中央新幹線瀬戸トンネル新設工事事故 に関する知事意見書への回答について

令和4年4月11日
岐阜県環境影響評価審査会

東海旅客鉄道株式会社
中央新幹線瀬戸トンネル新設工事共同企業体

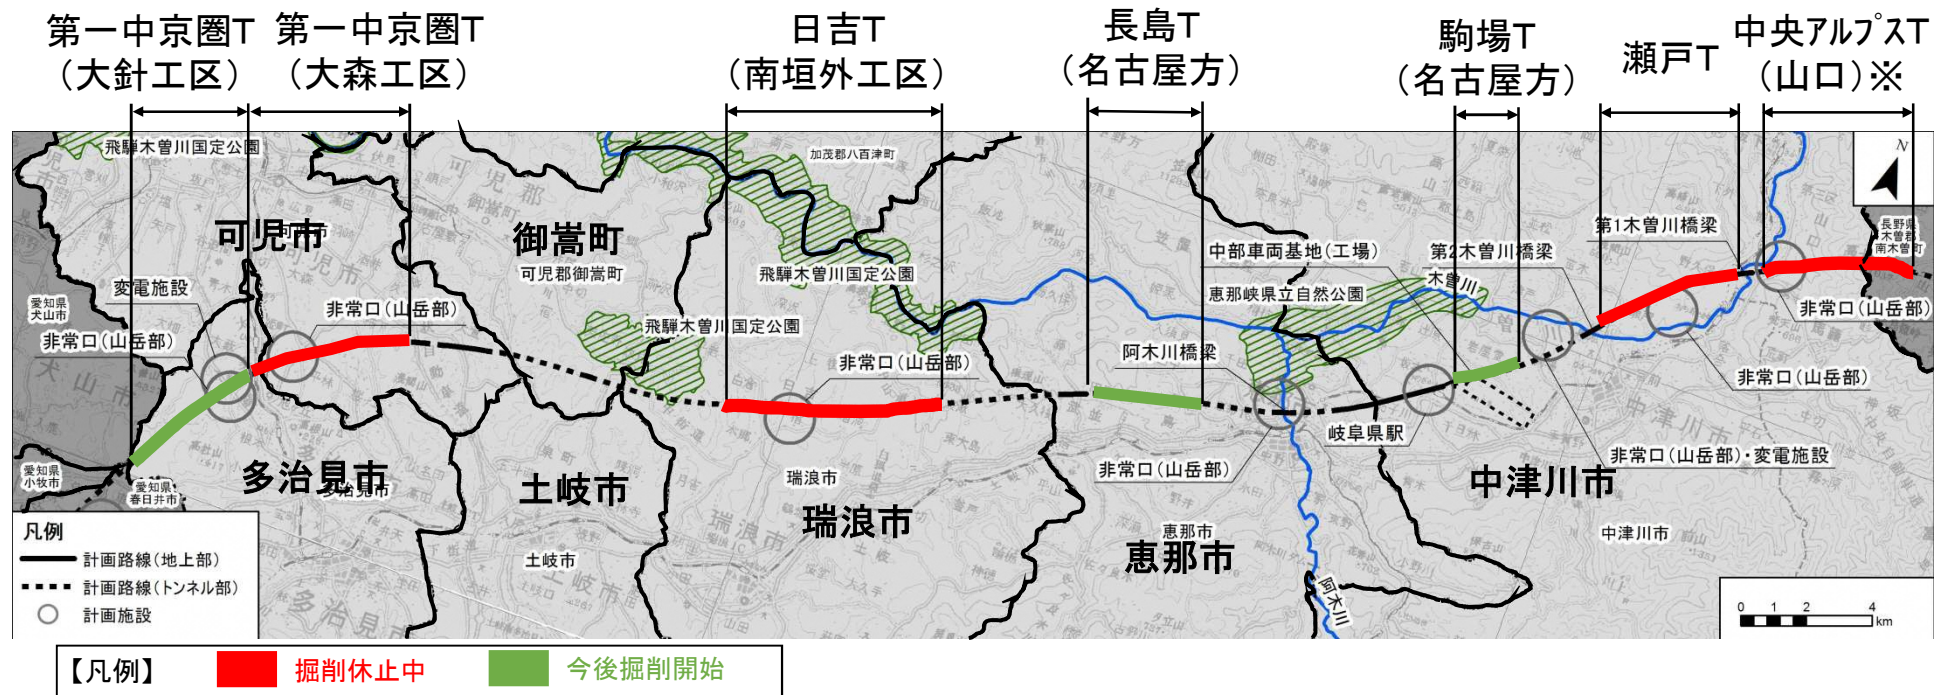
今回の事案を受け、瀬戸工区を含めて、本県内すべての工区のトンネル工事開始（再開）前までに、以下の事項を環境保全計画書に記載（更新）し、本県に報告すること。

- ・ 設計段階で採用した構造及び工法とその選定理由
- ・ 地山状況を確認するための切羽観測や坑内計測の実施内容
- ・ 不安定な地山と判断する場合のメルクマール
- ・ 施工中に不安定な地山と判断した場合の具体的対策
- ・ 施工中の工法の変更、追加的な措置を講ずる必要がある場合を含めた、JR東海の管理監督体制

岐阜県内すべての山岳トンネル工区におけるトンネル工事の開始（再開）前までに、上記5項目への対応を環境保全計画書に記載（更新）し、岐阜県に報告する。

3-4-3 土壌に係る環境その他の環境要素（重要な地形及び地質、地盤沈下、土壌汚染）
工事の計画面で実施する環境保全措置を表3-4-3-1及び図3-4-3-1、図3-4-3-2に示す。

※トンネル掘削による地盤沈下を防止するための適切な構造及び工法の
採用などについて、以下に記載する。なお、必要により環境保全措置の追
加や変更を行う。

- A 設計段階で採用した構造及び工法とそ
の選定理由
- B 施工中に実施する環境保全措置に係る
地山状況を確認するための切羽観測や
坑内計測の実施内容
- C 不安定な地山と判断する場合のメルク
マール
- D 施工中に不安定な地山と判断した場合
の具体的対策
- E 施工中の工法の変更、追加的な措置を
講ずる必要がある場合を含めた、JR東
海の管理監督体制
- F 肌落ち発生箇所の地質調査及び地表
面の監視について
